GM 7630

CARTOMATIC II

(BUIZEN- EN UNIVERSEEL MEETAPPARAAT)

Revision 1)

Modification of contact bridge circuit

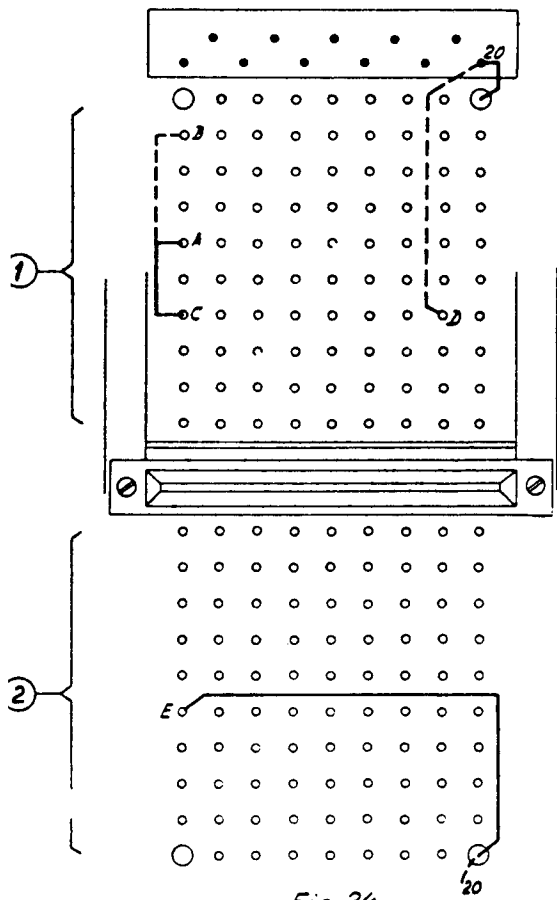
To prevent overloading R4 when measuring indirectly heated tubes with shorted heater, the circuit of the contact bridge has been modified in instruments with C-suffix.

a) Remove the connection between points A and B. Instead connect B and C.

b) Remove the connection between pins 20 and D and connect points 20 and E.

Fig. 24-1 shows the moving part of the contact bridge.

Fig. 24-2 shows the fixed part of the contact bridge.

- In de apparaten met een C achter het serienummer is een condensator C3 = 2350 pF bestaande uit twee maal codenummer 48 752 10/4K7 aangebracht teneinde een miswijziging door de invloed van de bedradingscapaciteit te voorkomen. Deze wijziging kan zo nodig ook in niet met deze condensator uitgevoerde apparaten worden aangebracht.
- Teneinde overbelasting van R4 bij het meten van indirect verhitte buizen met kortsluiting tussen gloeidraad en kathode te voorkomen, is de schakeling van de brug in genoemde met C gemerkte apparaten gewijzigd. Zie fig. 24. Om deze wijziging te kunnen doen gaat men als volgt te werk:
 - Verwijder de verbinding tussen de punten A en B. Verbindt A met C.

- Verwijder de verbinding tussen punt 20 en contact D.

Verbindt punt 20 met contact E.

In fig. 24 is 1 het bewegende deel; 2 het vaste deel van de brugschakelaar.

Complete Circuit

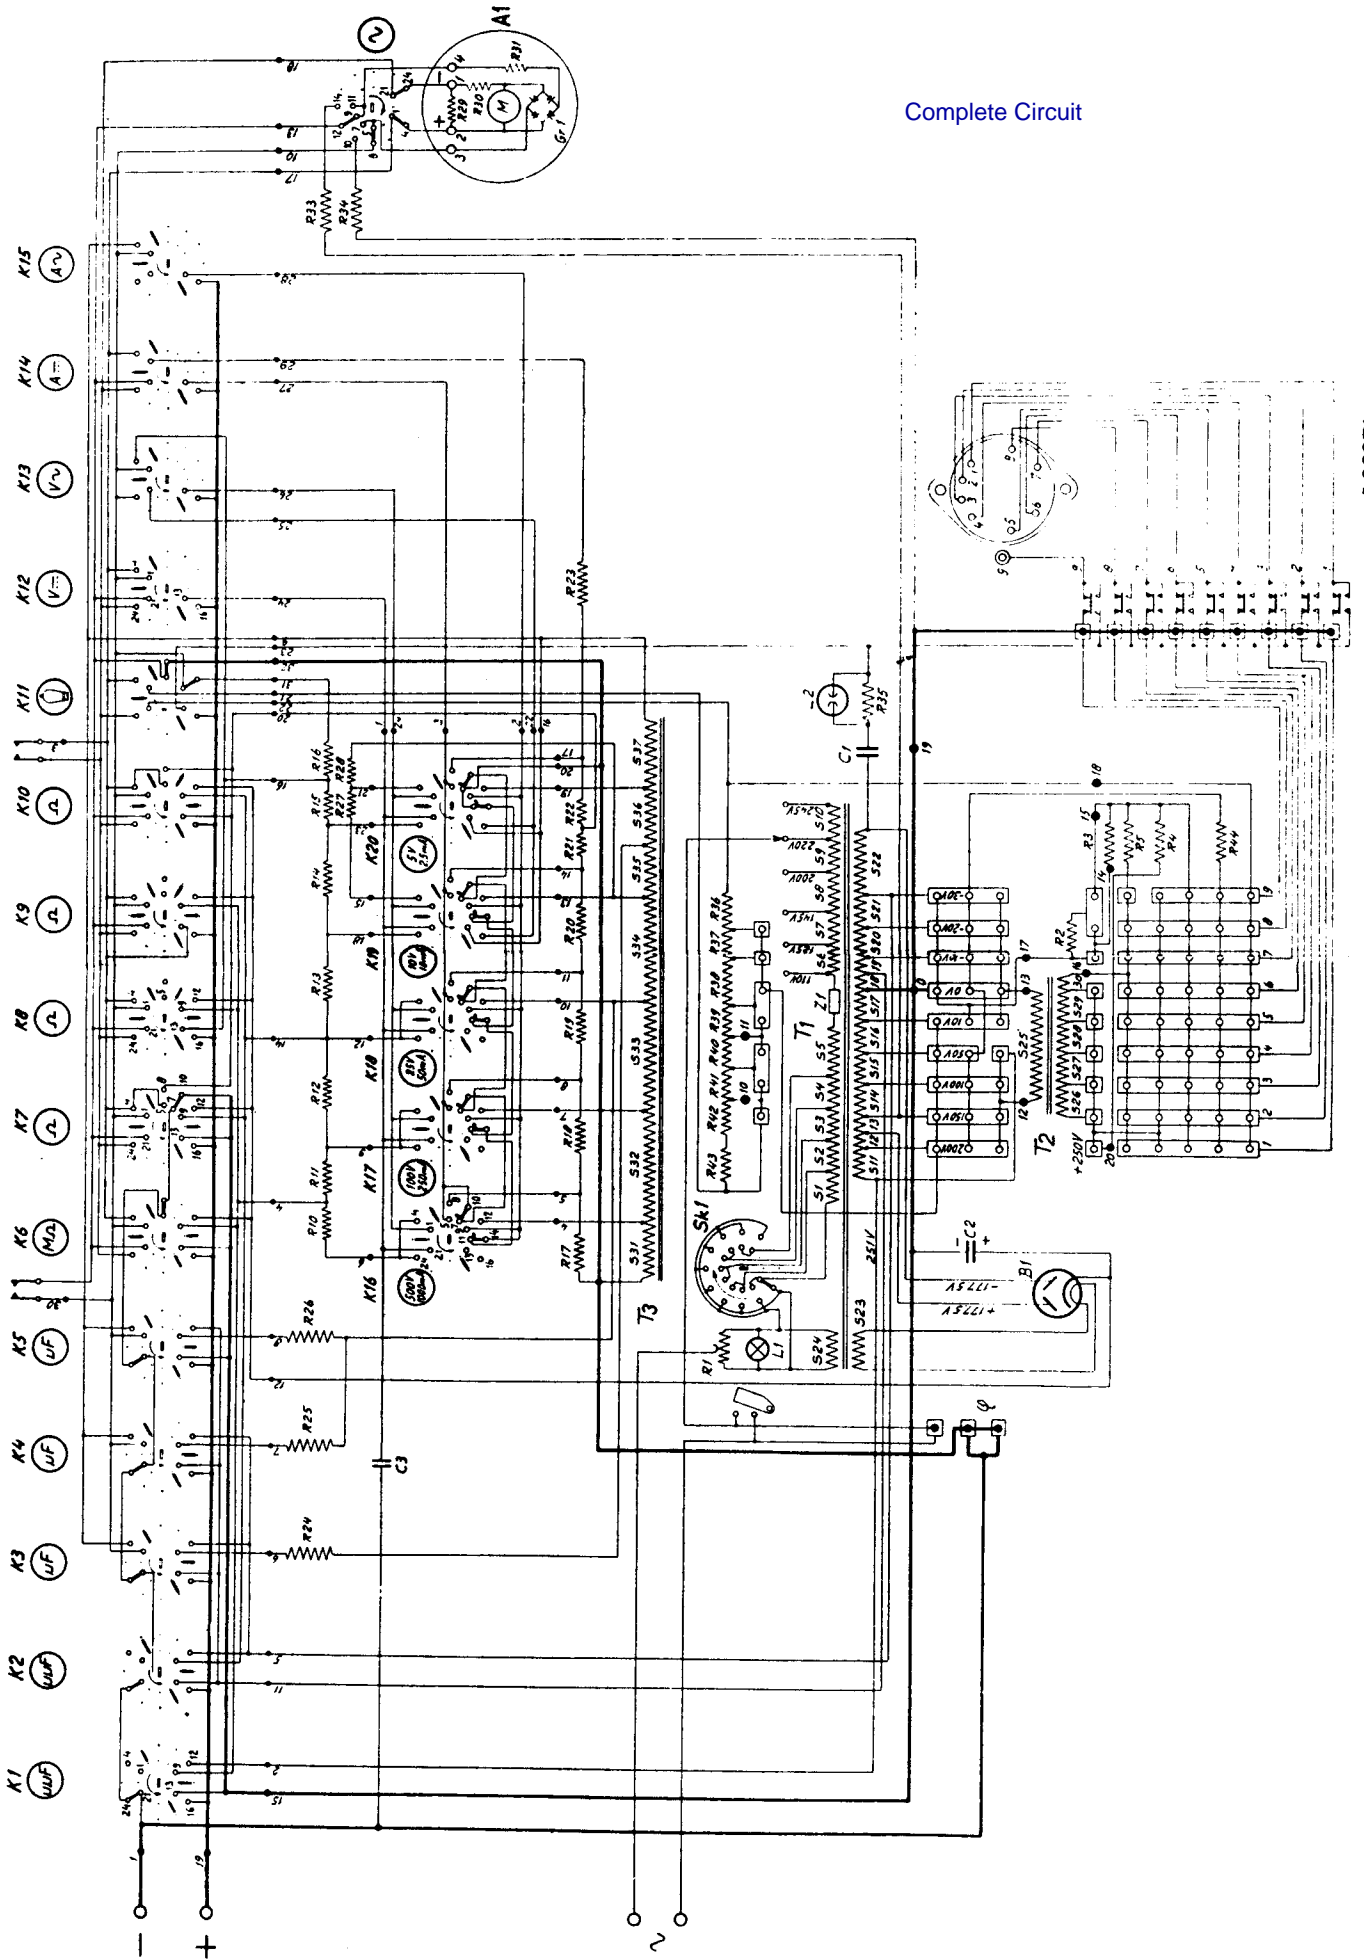
Fig. 23 shows the modified situation.

Fig. 25 geeft de schakeling van de gewijzigde apparaten weer.

Fig.25

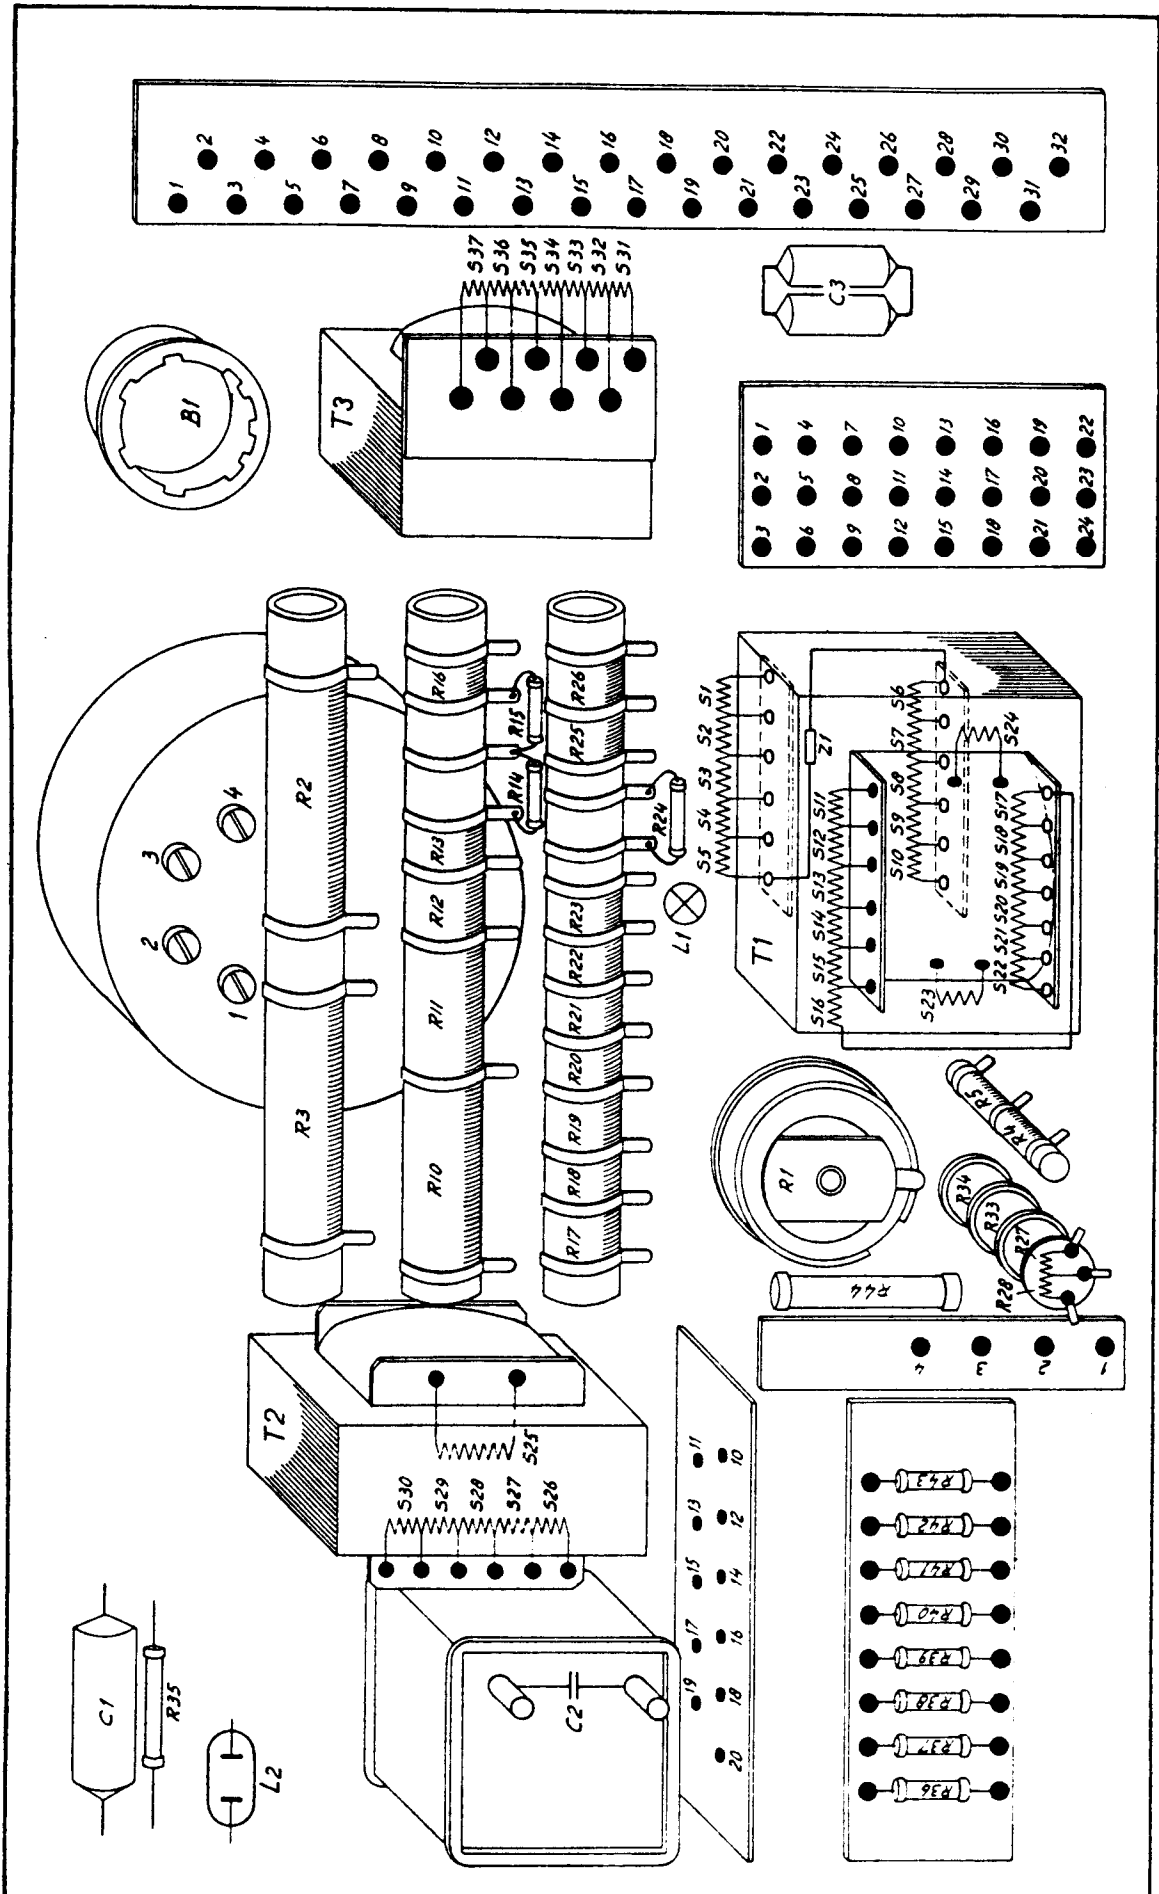
In older instruments, resistors R14, R15 and R24 (of the resistor units) and R41, R42 and R43 have to be replaced by special carbon resistors. Replacing R14, R15 and R24 is done by removing the resistive wire from the resistor units and mounting the new resistors on the existing contacts. (See fig. 25). R41, R42 and R43 can just be replaced.

- In de oude apparaten moeten de weerstanden R14, R15 en R24 (van de weerstand units) en R41, R42 en R43 door speciale koolweerstandenvervangen worden. Het monteren van R14, R15 en R24 geschiedt door verwijderen van de weerstanddraad op de isolatiebus en het solderen van de nieuwe weerstanden op de bestaande contactpunten. (Zie fig. 25). R41, R42 en R43 zijn zonder meer te vervangen.
